**Verlag huishoudelijke elektrische installatie op laagspanning en zeer lage spanning****Algemeen:**

Referentie: <b>011-20260518-04</b>	Datum controle: <b>18/05/2026</b>
Keurder: <b>011</b>

Eigenaar: <b>Marc</b>	EAN-code: <b>Onbekend</b>
Adres installatie: <b>Pauwhoevestraat 2, 2550 - Kontich</b>	Nummer teller(s): <b>24105942 - 25944877</b>
Distributienetbeheerder installatie: <b>Fluvius</b>	
Datum uitvoering installatie:	<input checked="" type="checkbox"/> Vóór 01/10/1981 <input type="checkbox"/> Tussen 01/10/1981 en 01/06/2020 <input type="checkbox"/> Vanaf 01/06/2020
Type:	<input checked="" type="checkbox"/> Wooneenheid <input type="checkbox"/> Niet-huishoudelijk <input type="checkbox"/> PV <input type="checkbox"/> Batterij <input type="checkbox"/> Laadpaal

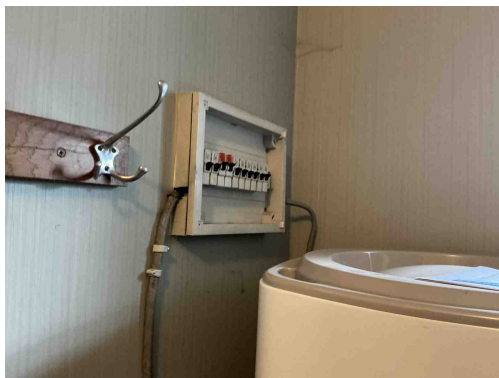
**B29** - Het elektrisch verdeelbord in een huishoudelijke ruimte is niet voorzien van een deur (Boek1: 5.3.5.1).  
*Opmerking: Oa bord 2 en 3*

**B17** - De voedingsspanning is niet op elk bord vermeld (Boek 1: 3.1.3.3).  
*Opmerking: Oa bord 1 en 2 en 3 en 4*

**B06** - Het elektrisch verdeelbord heeft niet de minimale beschermingsgraad IPXX-B in een gewone ruimte (Boek 1: 4.2.2.3).  
*Opmerking: Oa bord 2*

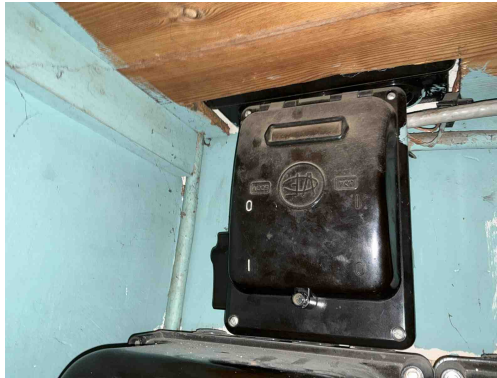
**B29** - Het elektrisch verdeelbord in een huishoudelijke ruimte is niet voorzien van een deur (Boek1: 5.3.5.1).  
*Opmerking: Oa bord 2 en 3*

**B17** - De voedingsspanning is niet op elk bord vermeld (Boek 1: 3.1.3.3).  
*Opmerking: Oa bord 1 en 2 en 3 en 4*

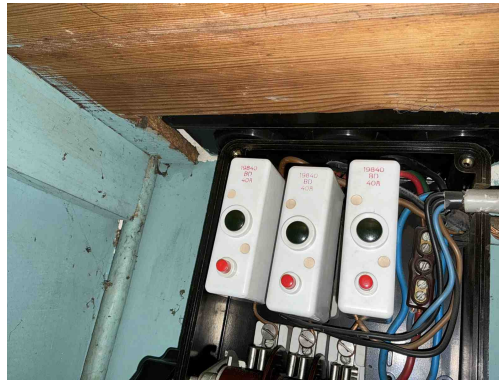
**B17** - De voedingsspanning is niet op elk bord vermeld (Boek 1: 3.1.3.3).  
*Opmerking: Oa bord 1 en 2 en 3 en 4*

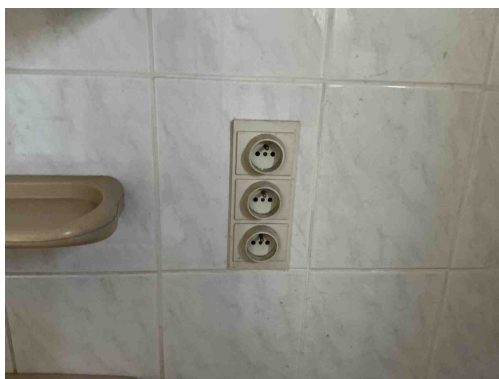
**D08** - De nodige markeringen op de beveiligingstoestellen ontbreken of zijn onleesbaar (Boek 1: 5.3.5.5).  
*Opmerking: Oa bord 1*

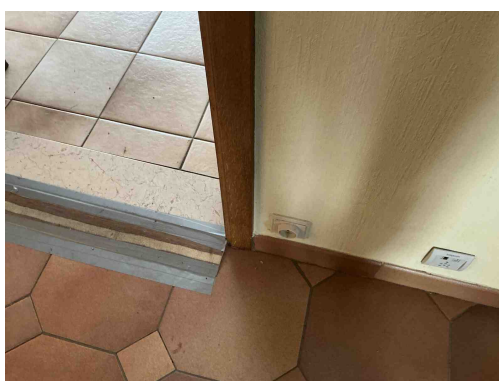
**T11** - De contactdozen waarvan de toegekende stroomsterkte maximaal 16A en de toegekende spanning maximaal 250V bedraagt en niet bedoeld zijn voor de voeding van een of meerdere verbruikstoestellen voor een specifiek doel en niet geplaatst zijn in of op schakel- en verdeelborden, beschikken niet of IPXX-D (incl. gemeenschappelijke delen residentieel geheel) (Boek 1: 4.2.2.3/5.3.5.2).

*Opmerking: Oa berging , badkamer , hal , ...*

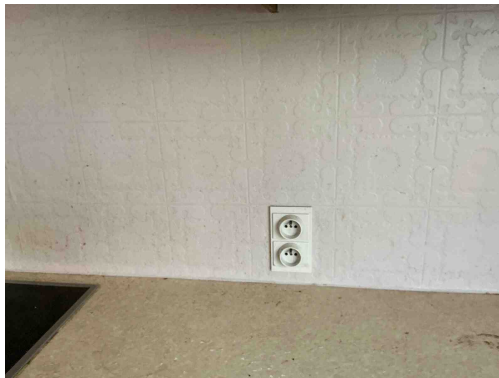
**T11** - De contactdozen waarvan de toegekende stroomsterkte maximaal 16A en de toegekende spanning maximaal 250V bedraagt en niet bedoeld zijn voor de voeding van een of meerdere verbruikstoestellen voor een specifiek doel en niet geplaatst zijn in of op schakel- en verdeelborden, beschikken niet of IPXX-D (incl. gemeenschappelijke delen residentieel geheel) (Boek 1: 4.2.2.3/5.3.5.2).

*Opmerking: Oa berging , badkamer , hal , ...*

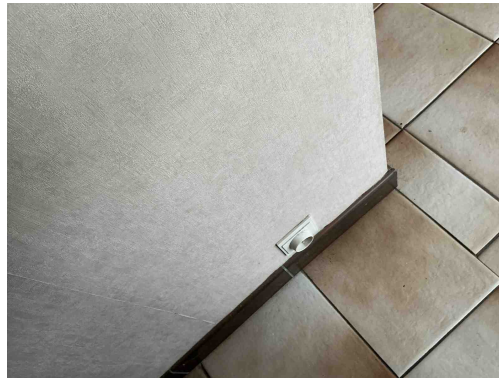
**T11** - De contactdozen waarvan de toegekende stroomsterkte maximaal 16A en de toegekende spanning maximaal 250V bedraagt en niet bedoeld zijn voor de voeding van een of meerdere verbruikstoestellen voor een specifiek doel en niet geplaatst zijn in of op schakel- en verdeelborden, beschikken niet of IPXX-D (incl. gemeenschappelijke delen residentieel geheel) (Boek 1: 4.2.2.3/5.3.5.2).

*Opmerking: Oa berging , badkamer , hal , ...*

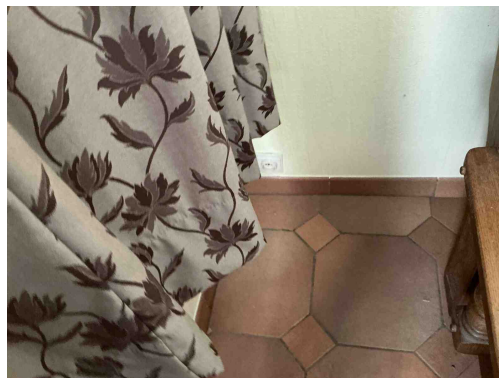
**T11** - De contactdozen waarvan de toegekende stroomsterkte maximaal 16A en de toegekende spanning maximaal 250V bedraagt en niet bedoeld zijn voor de voeding van een of meerdere verbruikstoestellen voor een specifiek doel en niet geplaatst zijn in of op schakel- en verdeelborden, beschikken niet of IPXX-D (incl. gemeenschappelijke delen residentieel geheel) (Boek 1: 4.2.2.3/5.3.5.2).

*Opmerking: Oa berging , badkamer , hal , ...*

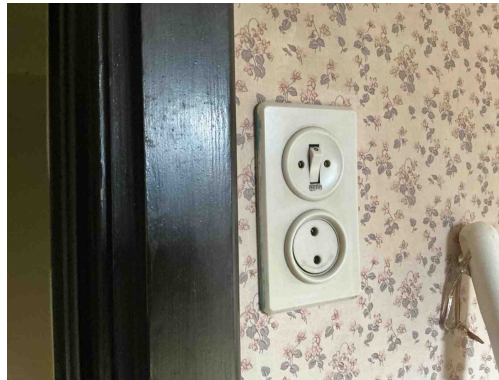
Klasse 0 toestel is niet toegestaan  
*Opmerking: Oa woonkamer , slaapkamer*

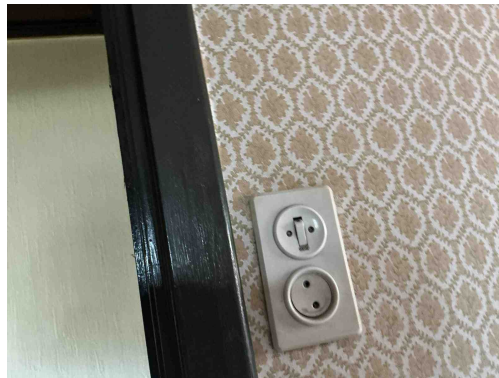
**A20** - Er bevindt zich een contactdoos zonder beschermingsgeleider in de elektrische installatie. Deze is niet geplaatst achter een differentieelstroombeschermingsinrichting met grote (max. 30mA) of zeer grote (max. 10mA) gevoeligheid.

*Opmerking: Oa slaapkamers*

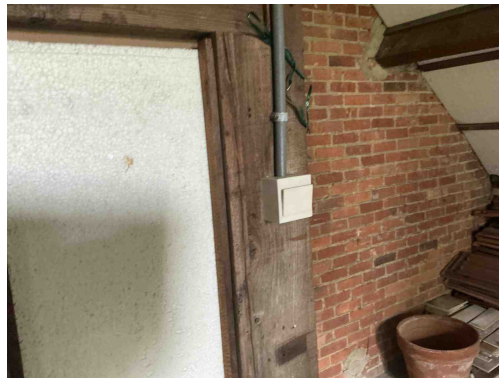
**A20** - Er bevindt zich een contactdoos zonder beschermingsgeleider in de elektrische installatie. Deze is niet geplaatst achter een differentieelstroombeschermingsinrichting met grote (max. 30mA) of zeer grote (max. 10mA) gevoeligheid.

*Opmerking: Oa slaapkamers*

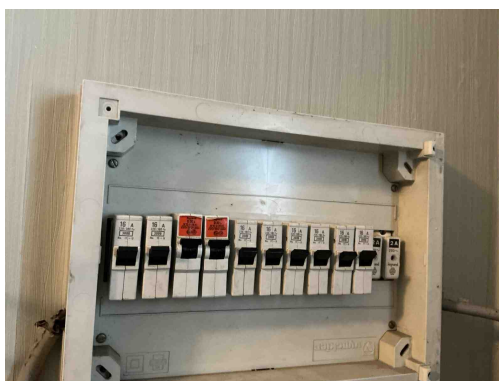
**T13** - Opbouwcontactdozen en/of -schakelaars zonder achterplaatje mogen niet rechtstreeks op een brandbare ondergrond bevestigd worden (Boek 1: 4.3.3.5).

*Opmerking: Oa slaapkamers*
